Prescrizione N.8

**POSSIBILE UTILIZZO DEI SOSTEGNI MONOSTELO
AGGIORNAMENTO RELATIVO ALLA PROVINCIA DI CATANIA**

Nuovo elettrodotto in Singola Terna a 380 kV “Paternò – Priolo”

RGGR11005DATS03545

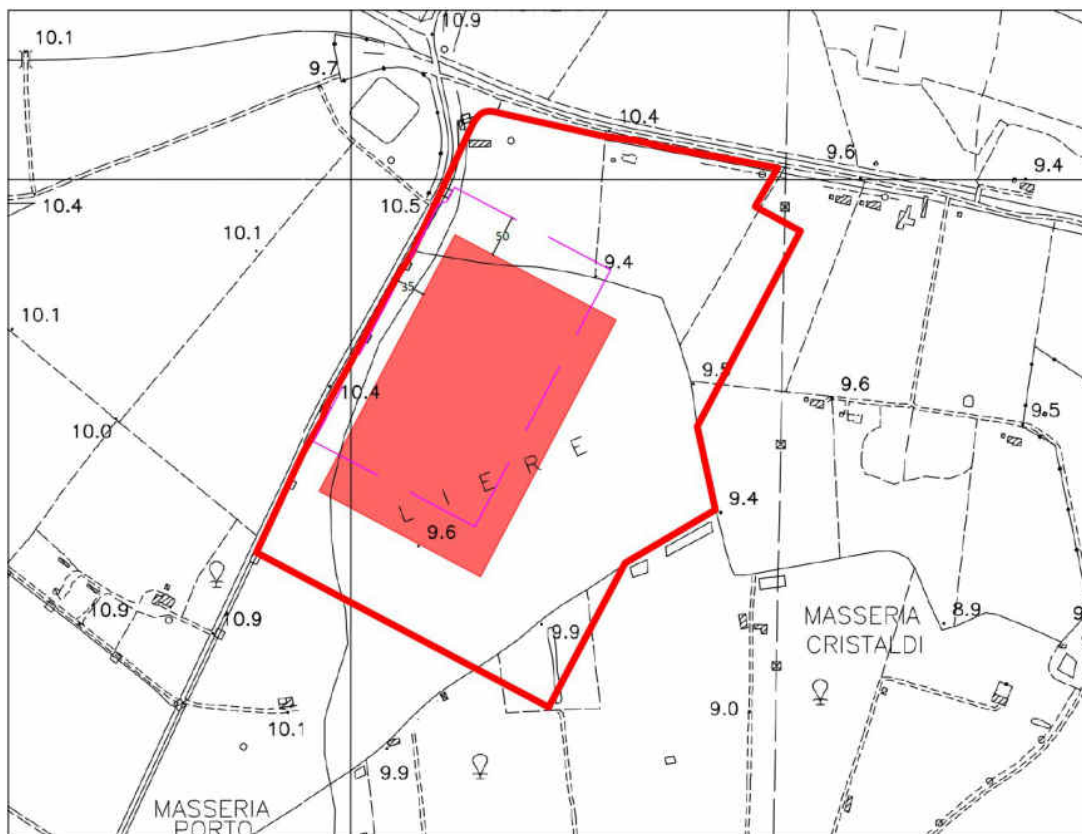
Con Dec. 239/EL-227/266/2018-VL del 21/12/2021 il MiTE, di concerto con il Ministero delle Infrastrutture e delle Mobilità Sostenibili, ha approvato la variante localizzativa da apportare al progetto definitivo della S.E. 380/220/150 kV denominata Pantano (- traslazione della stazione di circa 35 m rispetto alla strada provinciale SP28ii e di 50 m rispetto alla strada Passo Cavaliere, al fine di garantire gli spazi sufficienti all'inserimento di arbusti e della vegetazione; - variazione delle dimensioni degli edifici, allo scopo di implementare le soluzioni architettoniche progettate).

Si riporta un estratto cartografico nel quale è evidenziata la variazione nella posizione della SE di Pantano d'Arci.

Nuova linea 380 kV Pantano d’Arci - Priolo Gargallo (TRATTO B) – TRACCIATO OGGETTO DI VARIANTE

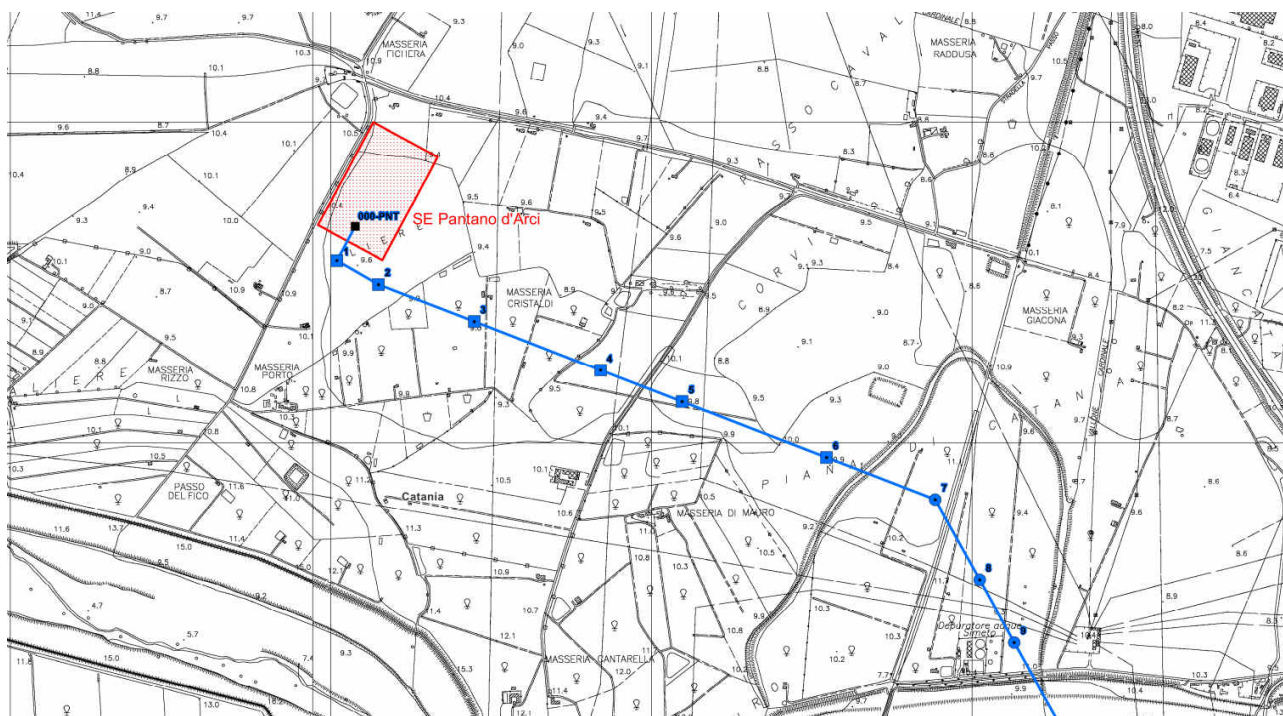
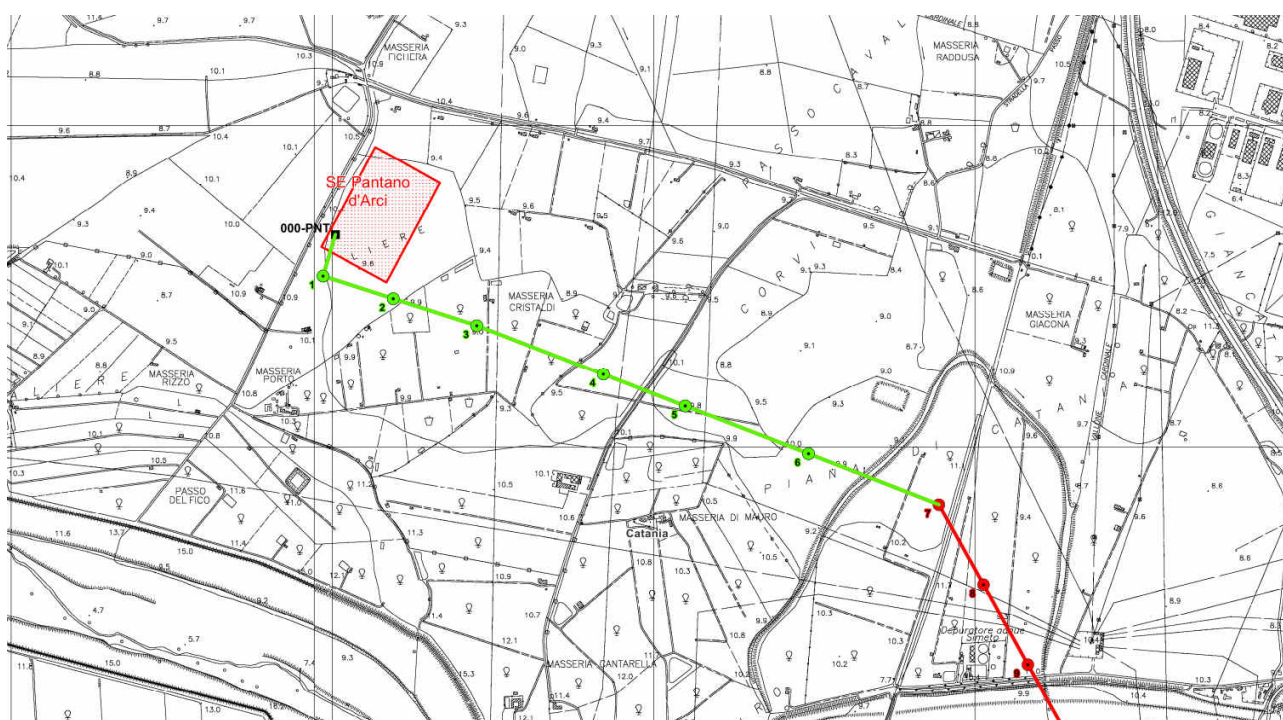
Come accennato in premessa, le modifiche proposte riguardano la tipologia di sostegni da realizzarsi su una porzione del tracciato già autorizzato della Nuova linea 380 kV Pantano d'Arci - Priolo Gargallo (TRATTO B), in provincia di Catania, in particolare i sostegni dal n. 1 al n. 6 del tratto B, in comune di Catania.

Si tratta sempre di sostegni che nel tracciato autorizzato risultavano di tipo a traliccio, mentre diverranno ora di tipo tubolare monostelo. Peraltro, la variazione consentirà di uniformare la tipologia costruttiva impiegata in questo segmento e garantire la continuità visiva sia con il tratto di linea precedente (porzione finale della Nuova linea 380 kV Paternò - Pantano d'Arci - TRATTO A - in ingresso alla nuova stazione elettrica di Pantano d'Arci), sia con quello successivo, già previsti con sostegni tubolari monostelo.

La posizione dei sostegni rimarrà la medesima o le variazioni saranno di minima entità (ed ininfluenti sotto l'aspetto paesaggistico), come nel caso dei sostegni n. 1 e n. 2 del tratto B, che necessitano uno spostamento di alcuni metri per conformare il tracciato alla nuova posizione autorizzata della stazione elettrica di Pantano d'Arci.

Si propone, al fine di mitigare l'impatto visivo delle opere, l'installazione di Sostegni Tubolari Monostelo per i sostegni dal n. 1 B al n. 6 B, in comune di Catania, così da uniformare la tipologia di sostegni impiegata in questo segmento e garantire la continuità visiva sia con il tratto di linea precedente (porzione finale della Nuova linea 380 kV Paternò - Pantano d'Archi - TRATTO A - in ingresso alla nuova stazione elettrica di Pantano d'Archi), sia con quello successivo, già previsti con sostegni tubolari monostelo.
